Bilag 2 Henvendelser modtaget i høringsperioden

Høringssvar vedr. Kalvebod Brygge Vest, tillæg 1 - lokalplansforslag

Sag OPP Kalvebod Brygge
Emne Høringssvar vedr lokalplansforslag – Kalvebod Brygge Vest, tillæg 1
Notat nr. KBB_NO_A_13_Høringssvar
Dato 17.09.2016
Rev. dato
Til Center for Byplanlægning, Københavns Kommune
Fra Arkitema Architects
Kopi til A. Enggaard

**Bemærkninger Høringssvar til lokalplantillæg nr. 1 Kalvebod Brygge Vest.
genfremsendelse**

PLANDSIT 1:200 VED GANGBRO OG TERREIN

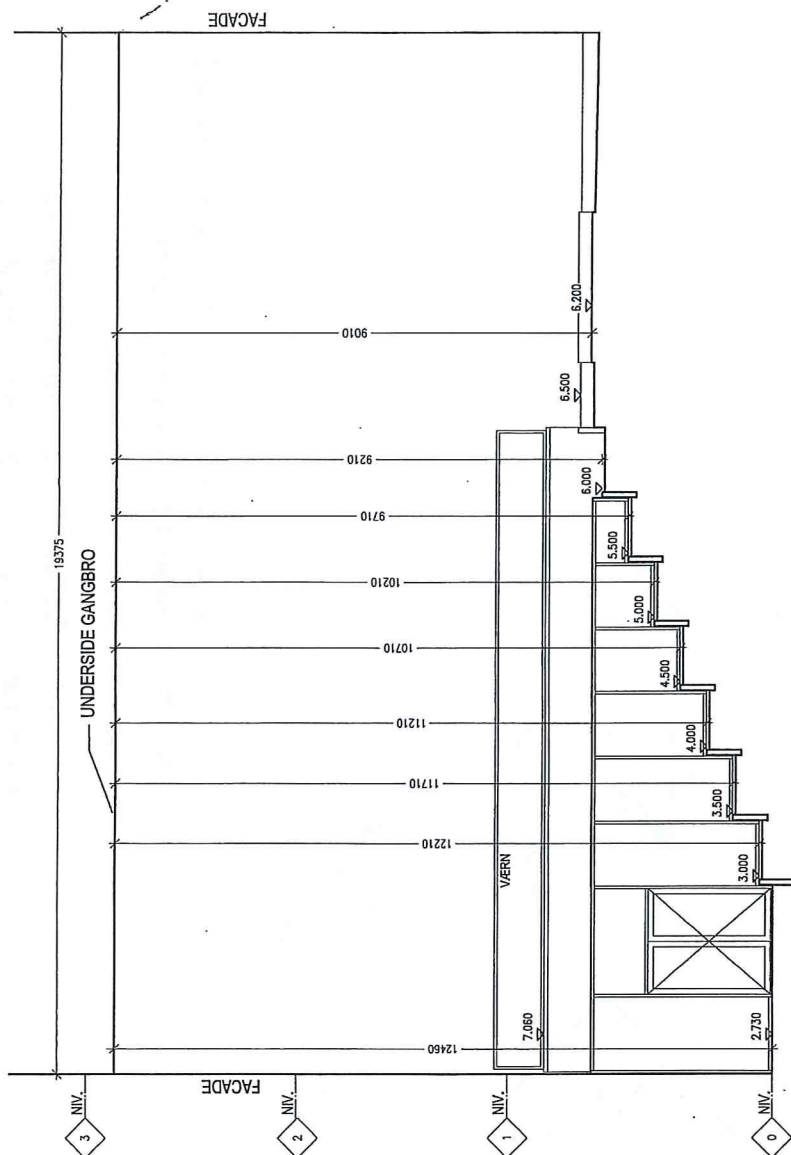
Som følge af terrænspringet i det grønne strøg vil frihøjden under den nederste forbindelsesbro blive reduceret afhængig af forløbet af terrænet. Som illustreret på bilag 1, vil frihøjden i forbindelse med indgangen fra det grønne strøg til stueplansniveau, være 12,4 meter. Ved modsatte facade hvor terrænet hæver sig op for at skabe stiforbindelse til området mod Dybbølsbro og til indgangsparti på 1. sal, vil frihøjden reduceres til 9 meter.

"...og må maksimalt være 5,2 meter høje og 3 meter brede. Dog kan der i den udstrækning at gangbroen ligger over terrænspringet fra stueplan til 1. sal, være en højde under gangbroen ned til 9 meter."

Bilag 3 til høringssvar

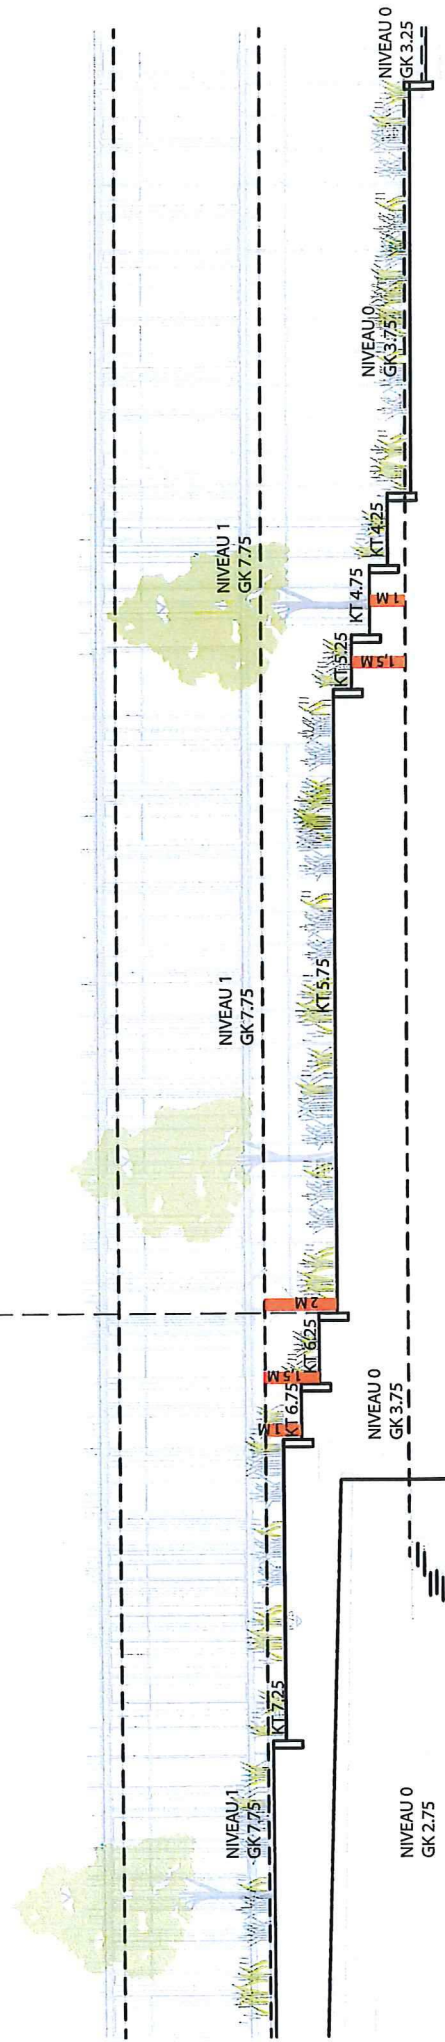
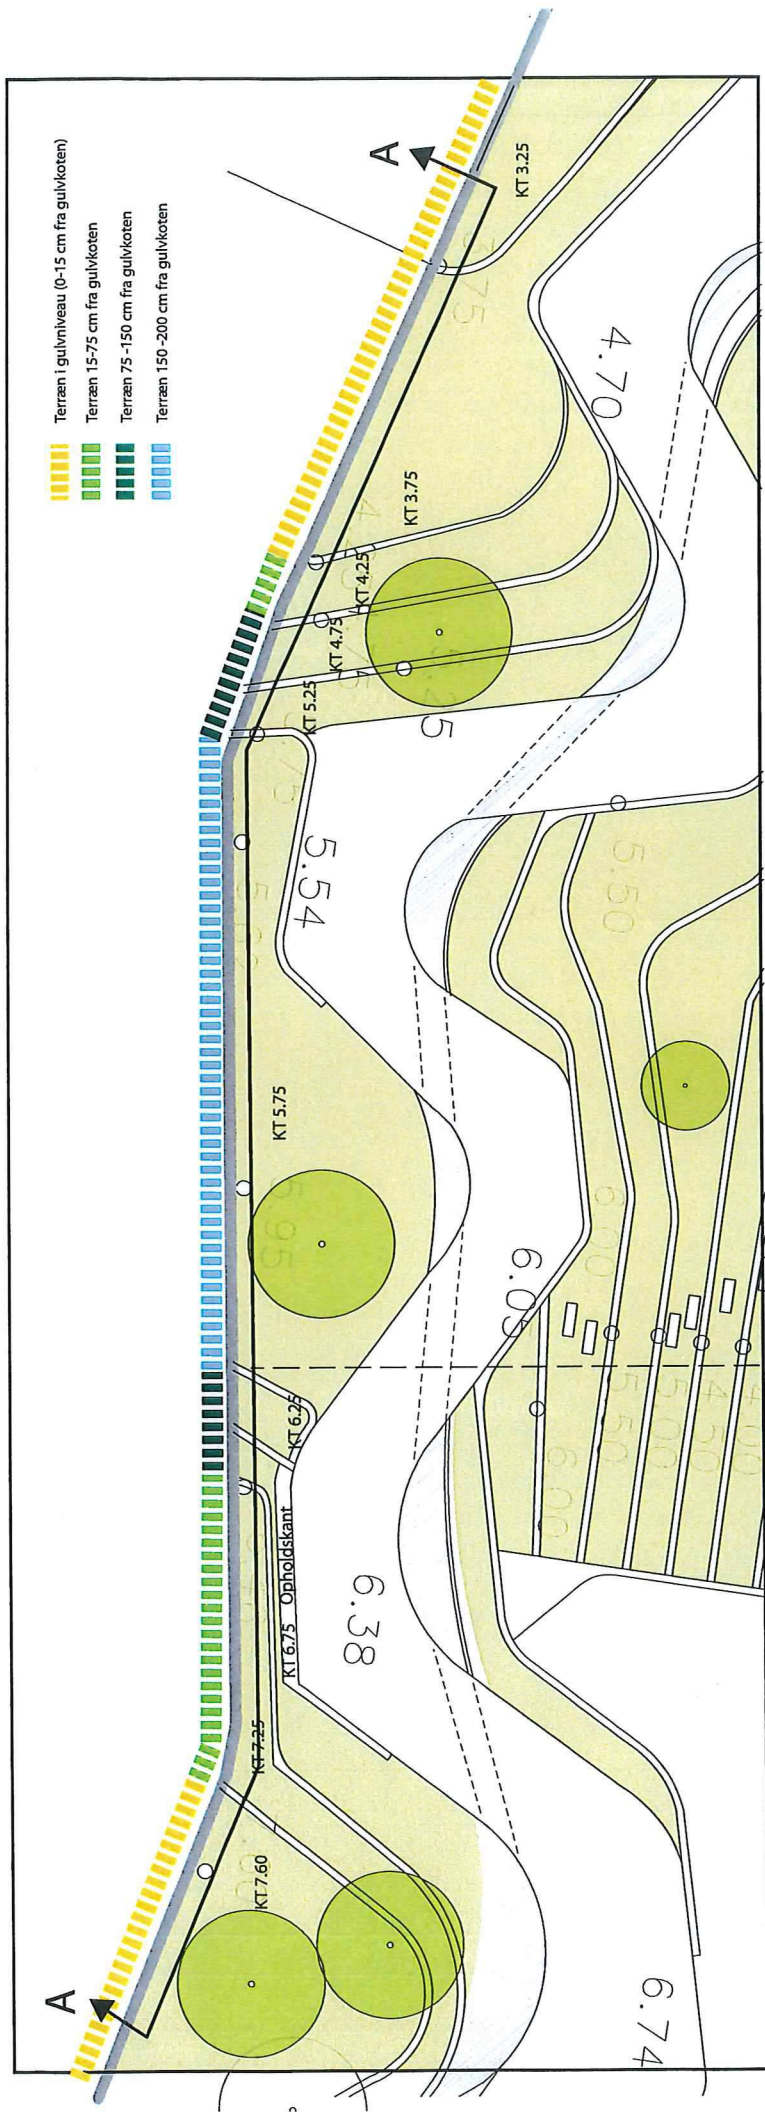
Derfor kan følgende områder ikke umiddelbart ligge i niveau med gulve i stueplan: (se bilag 2)

Situationsplan Kalvebod Brygge område II

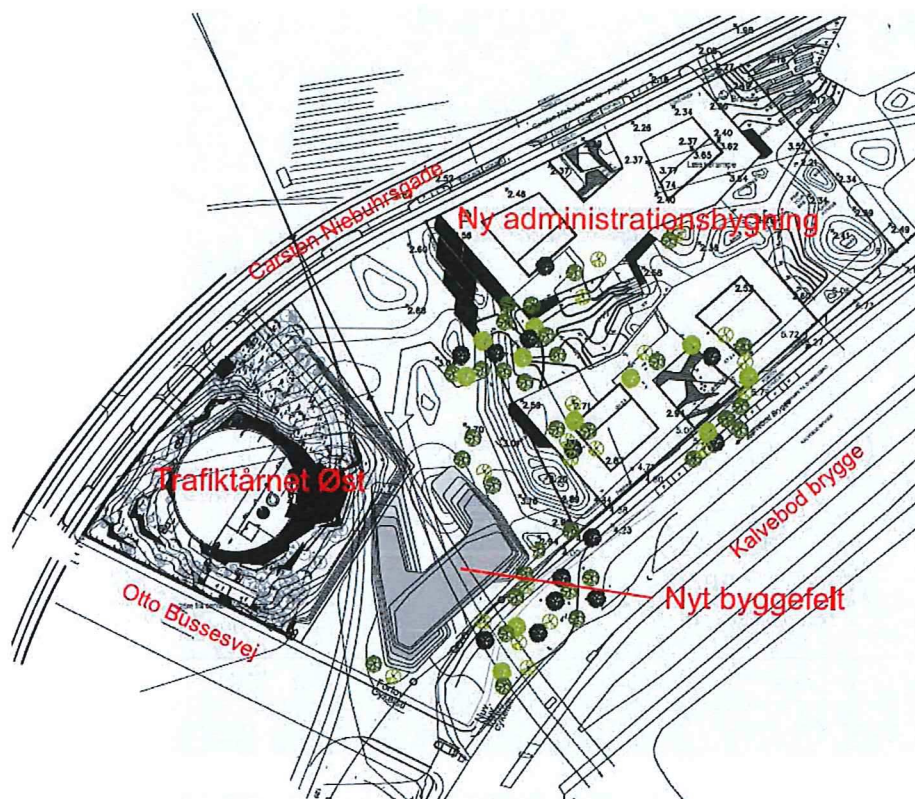
Derfor foreslår Banedanmark at man giver mulighed for byggefelt på hjørnet ud mod Vasbygade for at skærme for trafikstøj og vind, som det oprindeligt var tænkt i lokalplanen. Byggeriet skal være 'den nye Vesterport' og skal være med til at definere indkørslen til København på dette meget markante hjørne.

Huset skal respektere det grønne område ind mod Trafiktårnet Øst ved at terrassere opad ud mod vejen og danne fuld højde ud mod hjørnet. Huset udføres som to længer der forholder sig til Metroens spor under jorden og til sidst ud mod hjørnet forbindes med hinanden. På den måde dannes porten som man bevæger sig igennem for at komme ind på det grønne areal og videre rundt i forløbet.

Der vil i alt kunne bygges ca. 7500-10000 m² stigende fra 1 etage ind mod det grønne areal og op til 8 etager ud mod Vasbygade. Der etableres offentlige arealer som cafe og kantine i stueplan henvendt ud mod arealet, og resten af huset fungerer som erhverv.
